DOCUMENTO DE PARTICIPACIÓN PÚBLICA

OCTUBRE 2021

El objeto de este documento es detallar los procesos, actividades, y resultados posteriores, del Plan de Participación Pública (PPP) desarrollado durante la tramitación del Plan Especial de Ordenación del Área Logística de Sagunto (PE Sagunto).

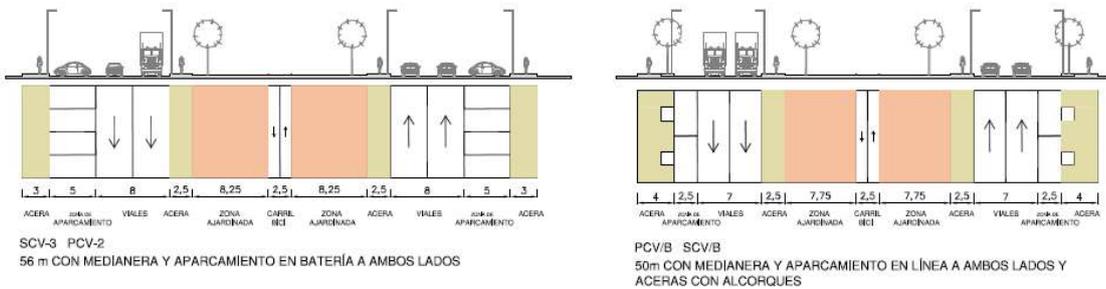
Es una exigencia medioambiental y paisajística el establecimiento de los corredores verdes incluidos en la ordenación propuesta.

No es posible quitar superficie de zona verde de estos corredores, puesto que suponen, tanto un corredor biológico de conexión de la infraestructura verde existente en la zona (Serra Calderona-Riu Palància-Marjal dels Moros), como una zona de amortiguación de las infraestructuras de transporte existentes y previstas en la zona.

Para conseguir una imagen urbana que articule la infraestructura verde urbana y la relación entre el viario y la red de espacios dotacionales, se han planteado grandes viarios estructurales de tipo bulevar, con zonas amplias en su parte central destinadas, tanto a la movilidad no motorizada (itinerarios ciclistas), como al esparcimiento. Se trata de franjas ajardinadas de unos 18 m de anchura en los viales estructurales con la siguiente sección:

Además, en el resto de los viales, excepto en el viario con menor anchura (que, además, linda con las zonas verdes perimetrales), también se ha previsto una mediana ajardinada de, mínimo, 4 metros de anchura.
